dveře
Nový stav - půdorys 3.NP (+9,000)
posunout dále v a vytvořit místo pro tiskárnu...

- ROZSAH ŘEŠENÉ OBLASTI, OPRAVA PŘÍPRAVY JÍDLA, ROZŠÍŘENÍ JÍDELNY - VÝTAHY
- ROZSAH ŘEŠENÉ OBLASTI, KANCELÁŘSKÝ PROVOZ V 3NP, ŘEŠENÁ PLOCHA 176 m²
- PLOCHA VYČLENĚNÁ PRO NOVÉ KANCELÁŘE 134 m²
- ROZSAH NOVÉ UVAŽOVANÝCH STAVEBNÍCH KONSTRUKCÍ

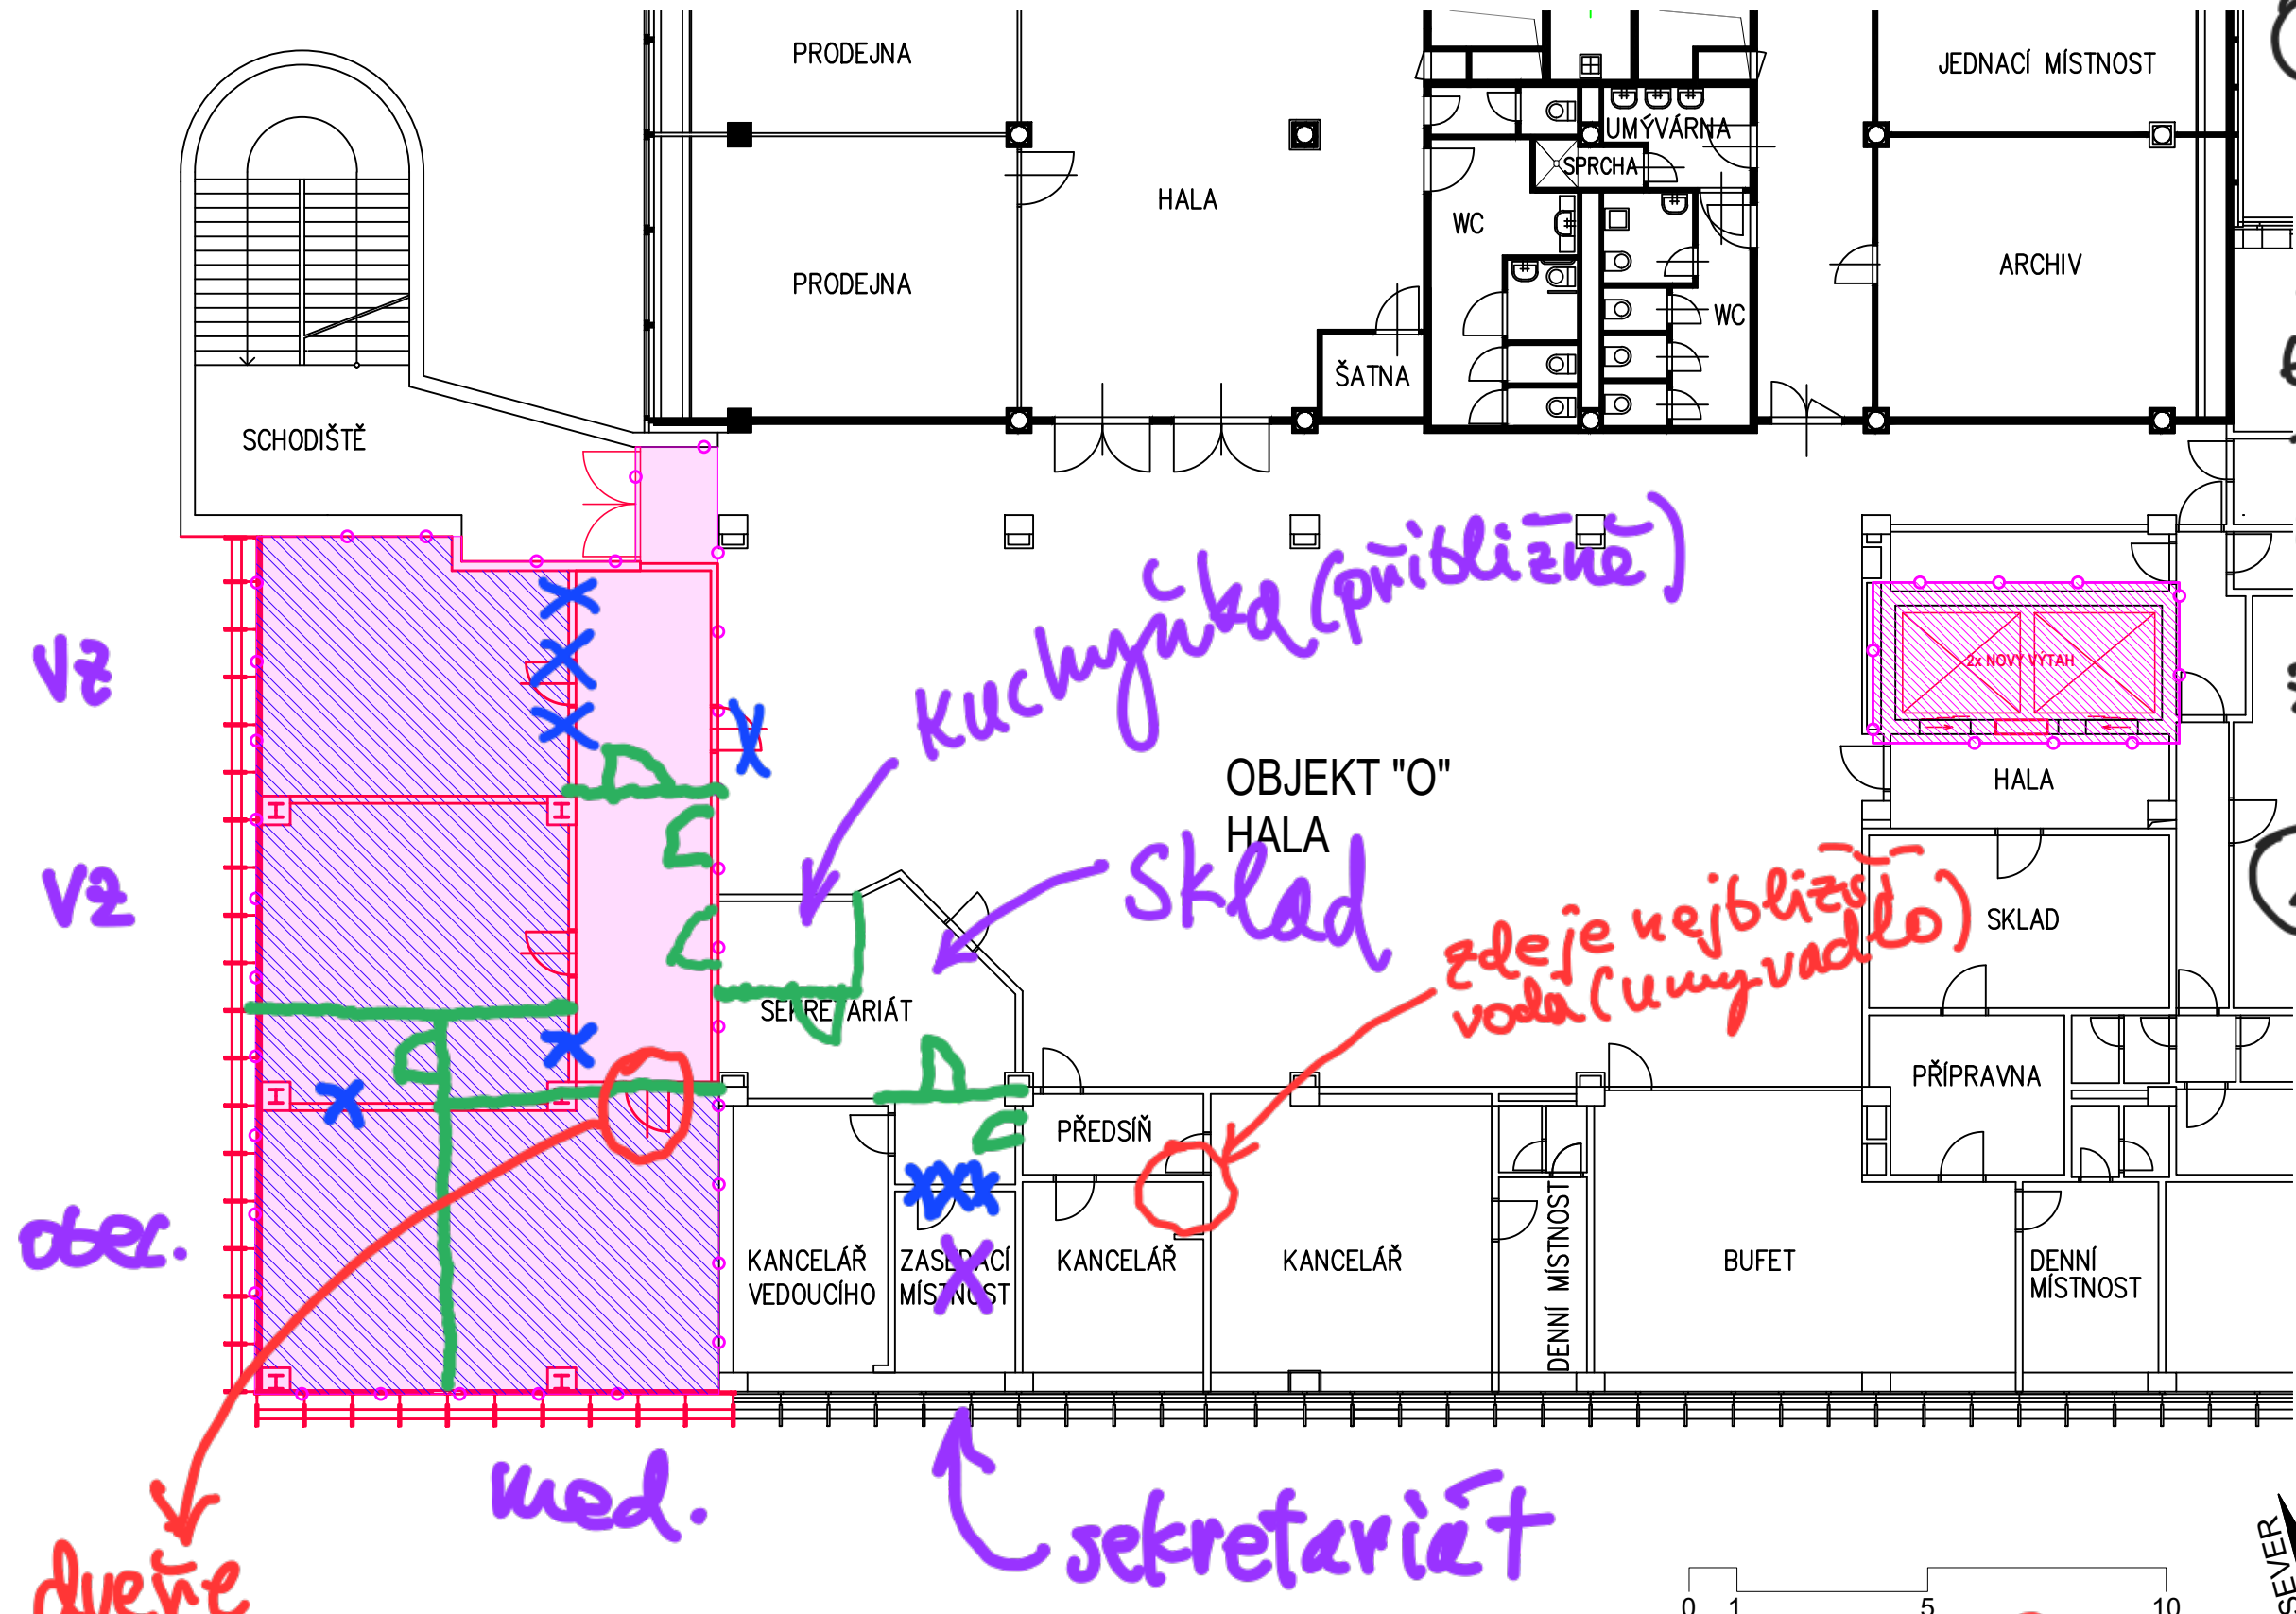
1. Nové kanceláře by měly být napojeny na centrální klimatizaci, nebo být vybaveny klimatizací. Ve stávajících kancelářích v této části budovy je bez zapnuté klimatizace v létě velké horko.
2. Prosim, pokud možno, do kuchynky natáhnout vodu, případně i odpad.
